Titel	Side
Høringssvar fra John Lund (Vedr. Projekt nr. 30 Solenergianlæg ved Vrå..pdf)	2
Høringssvar fra John Lund (Til Hjørring byråd projekt 30 solceller Vrå_0.pdf)	3
Kvitteringsmail til John Lund for modtagelse af indsigelsebemærkning til Hjørrings Fordebat om solceller øst for Ålborgvej og nord for Vrejlev Klostervej (område 30) (sbsip-body.pdf)	4
Kvitteringsmail til Jesper Thomsen for modtagelse af indsigelsebemærkning til Hjørrings Fordebat om solceller øst for Ålborgvej og nord for Vrejlev Klostervej (område 30) (sbsip-body.pdf)	5
Kvitteringsmail til John Lund for modtagelse af indsigelsebemærkning til Hjørrings Fordebat om solceller øst for Ålborgvej og nord for Vrejlev Klostervej (område 30) (sbsip-body.pdf)	6
Antikvarisk udtalelse_Område 30_HM01394_Højgaard Solcellepark_ Vrejlev_område 30_Antikvarisk udtalelse MV (Område 30_HM01394_Højgaard Solcellepark_ Vrejlev_område 30_Antikvarisk udtalelse MV.pdf)	7

Vedr. Projekt nr. 30 Solenergianlæg ved Vrå.

Antikvarisk udtalelse om etablering af vindmøllepark ved Højgaard, Vrejlev øst for Aalborgvej og nord for Vrejlev Klostervej (område 30).

Figur 1+2: Projektområdets topografi og opdyrkningsgraden omkring 1880. Sorte prikker markerer registreringer fra oldtiden og blå fra jernalderen. Detektorpladsen er ikke vist på kortet. Skærmdump fra Fund og Fortidsminder.

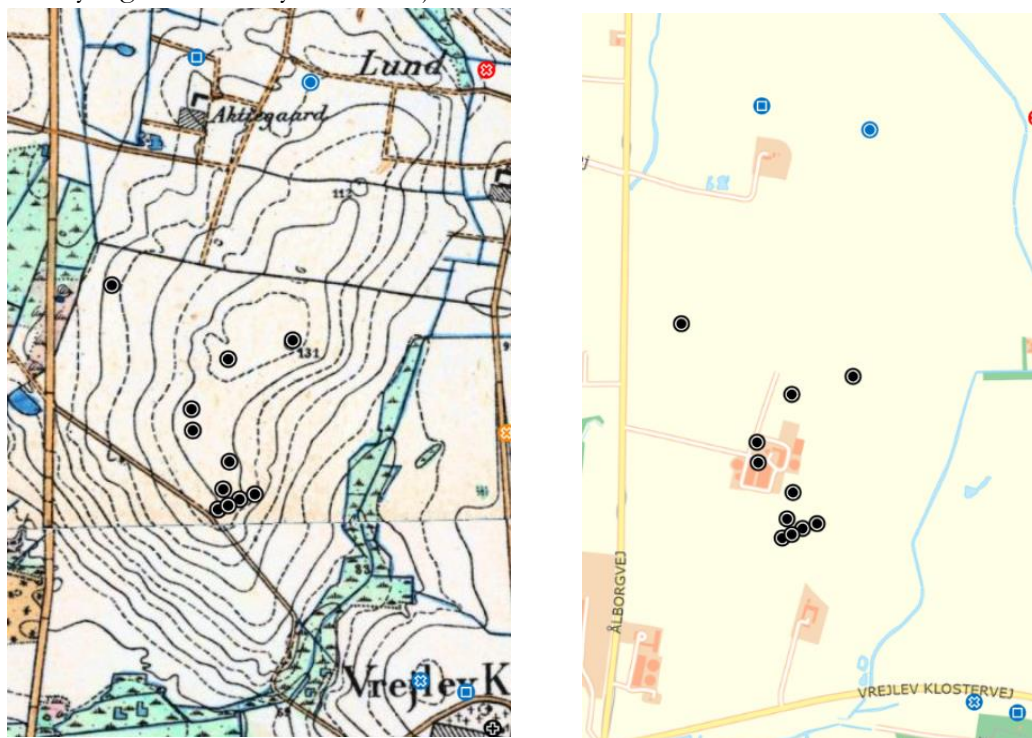
Indenfor projektområdet er registreret adskillige gravhøje fra oldtiden ligesom der nordligst er registreret både boplads- gravfund fra ældre jernalder (Figur 1+2). På den sydøstligste del af bakken, ned til vådbundområdet, og lige udenfor projektområdet, findes en stor detektorplads med utallige fund fra germansk jernalder, vikingetid og tidlig middelalder. Fundene fortsætter ind i projektområdet, og pladsen er usikkert uafgrænset mod vest og nord. Forhøjede boniteter i området indikerer tilstedeværelsen af en langvarig bebyggelse på stedet.

På ovenstående topografiske og kulturhistoriske baggrund er det Vendsyssel Historiske Museums vurdering, at der er stor sandsynlighed for at påtræffe skjulte fortidsminder i forbindelse med anlægsarbejde på dele af arealet.

Museet anbefaler derfor, at bygherre forud for eventuel anlægsaktivitet lader museet gennemføre en arkæologisk forundersøgelse for at få af- eller bekræftet tilstedeværelsen af skjulte fortidsminder indenfor det pågældende anlægsområde jf. museumslovens §25 -26.
